Plan Local d'Urbanisme
intercommunal

MODIFICATION SIMPLIFIEE N°1

NOTE DE PRESENTATION

PLUi APPROUVE :15 FEVRIER 2024

Extrait des correspondances entre degré et pourcentage

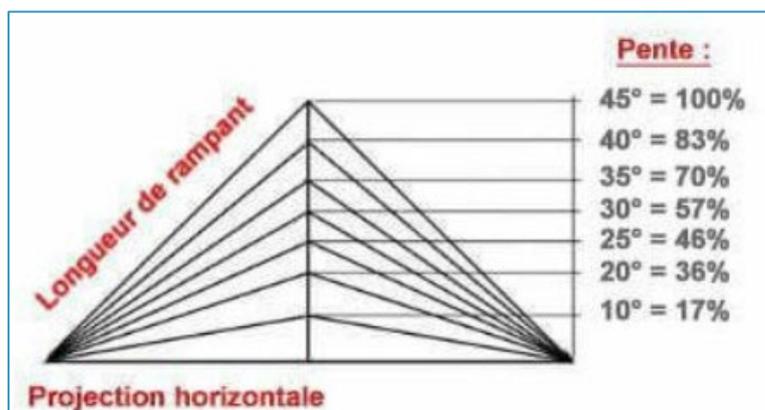
Plus précisément, cette modification concerne la modification des pentes de toit qui seront exprimées en pourcentage au lieu de degrés afin d'être en cohérence avec l'architecture traditionnelle et contemporaine du territoire ; cela permettra également d'être cohérent avec les pentes qui étaient autorisées dans les anciens plans locaux d'urbanisme du territoire.

Suite à l'expérience des premiers mois d'application du PLUi Mézenc Loire Meygal en matière d'autorisations d'urbanisme, il apparaît donc nécessaire de changer l'unité utilisée pour exprimer les pentes de toit, et ainsi passer de degré à pourcentage. Dans la pratique, les valeurs actuellement inscrites dans le PLUi s'avèrent régulièrement en inadéquation avec l'architecture traditionnelle du territoire.

- Plan de secteur A : zones Ua, Ub, Uc, Uh, Uj, 1AUc, A et ANC ;
 - Pour ces zones, **les toitures auront une pente comprise entre 30% et 60%** (contre 25° et 45° dans la version initiale).
- Plan de secteur B : zones Ua, Ub, Uc, Uav, 1AUc et A ;
 - Pour ces zones, **les toitures auront une pente supérieure ou égale à 30%** (contre 25° dans la version initiale).
